Equipement concerné: Sac Harnais Omega XXS, XS, S, SS, M, L et XL

Raison: Une ou plusieurs suspentes ont été capturé avec le rabat No. 2 du conteneur (voir dessins page 2)

Marquez dans les papiers de la réserve : „ Bartack en conformité avec le Bulletin de service SB-O-200501 “.

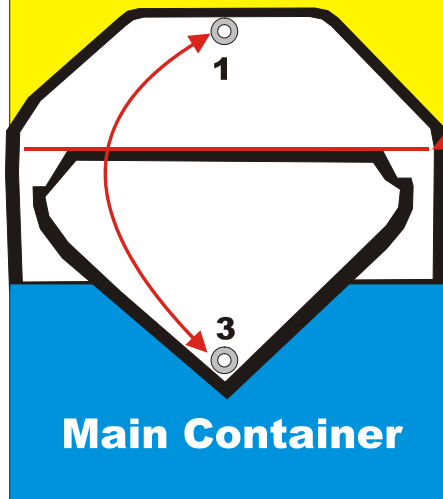
Analyse: Une combinaison de facteurs peuvent provoquer la capture des suspentes avec le rabat N° 2 sur le conteneur principal.

1. Mauvaise taille ou élastiques usés.
2. Trop de suspentes non lovées ou mal positionnées à l'intérieur du conteneur.
3. Ouverture du conteneur dans une position tête haute ou debout .

Pour éviter les problèmes comme décrits au-dessus et l'usage incorrect de l' équipement dans l'avenir, le miroir (Rabat No. 3 du conteneur de réserve) doit être cousu dans les angles arrondis avec 2 courtes bartack au rabat No.1 du conteneur de réserve. Ceci évite la contraction du rabat sous tension tandis qu'une suspente est bloquée en dessous. Et cela facilite le soulèvement du rabat pour relâcher une suspente.

Action de mise en conformité: 1. Appliquer les Bartacks avant le prochain saut .
2. Inspection visuelle des Bartacks à chaque pliage du Parachute principal.

Reserve Container

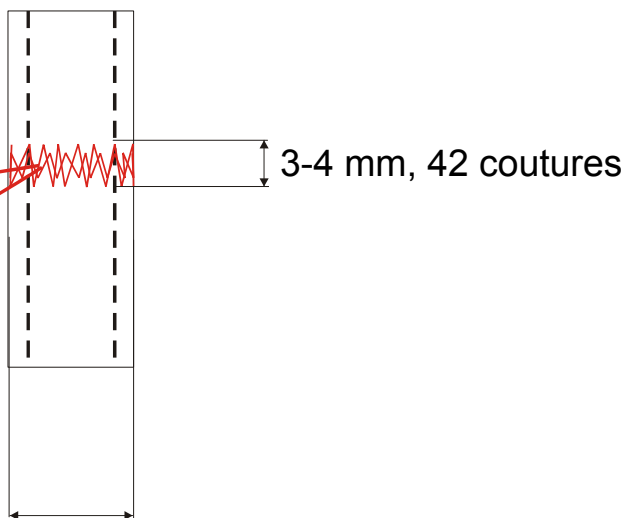
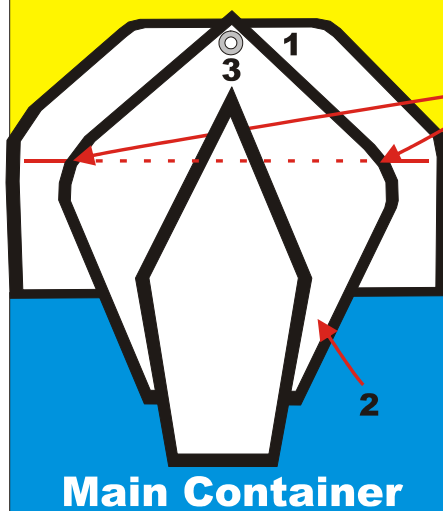
1. Faites 1 marque à l' horizontale au-dessus de l'attache du rabat 3.
2. Mettre les oeillets en contact l'un sur l'autre .
3. Appliquer 1 bartack (gauche et droite) sur le galon de renfort du rabat N° 3 à même hauteur que la marque horizontale .

Spécification de la Bartack voir le dessin au dessous!

Utiliser seulement du fil Nylon de Typ E / 40, fil Nylon poisseux !

Reserve Container

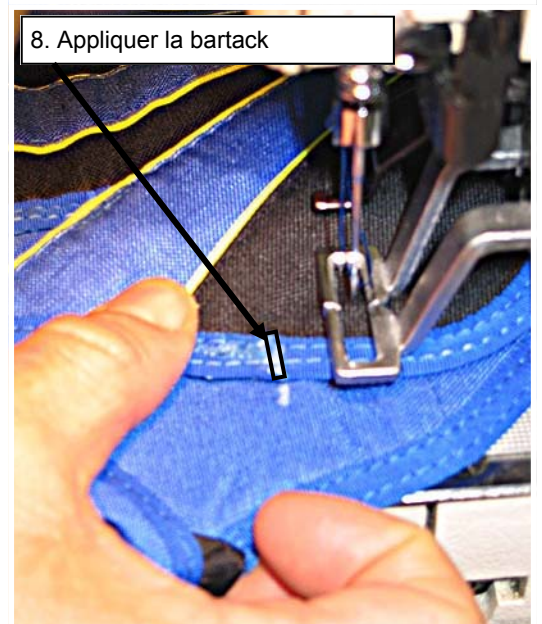
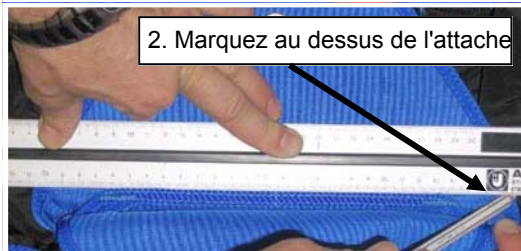
Aussi large que le galon.

9. Assurez vous de la bartack

10. Assurez vous de la bartack de l'autre côté

11. Le miroir avec les deux nouvelles bartack
